| Filtros Habitáculo | Modificación de medidas | VOLVO C30, C70, S40, V50

## Ref. 715628 – Modificación de diseño (medidas)

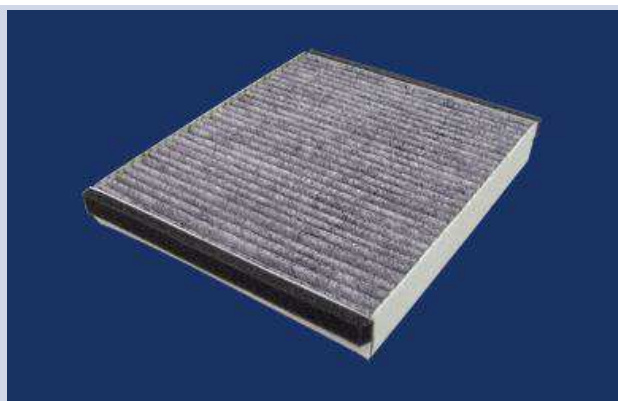
Desde nuestro departamento de Asistencia Técnica (902 011 799) le informamos de una modificación en el diseño de la referencia de Filtro de Habitáculo **715628** para VOLVO (modelos C30, C70, S40 y V50).

ANTES

231 x 35 x 209 mm  
+8 mm (junta de estanqueidad)

NUEVO

**NEW!** 235 x 35 x 210 mm
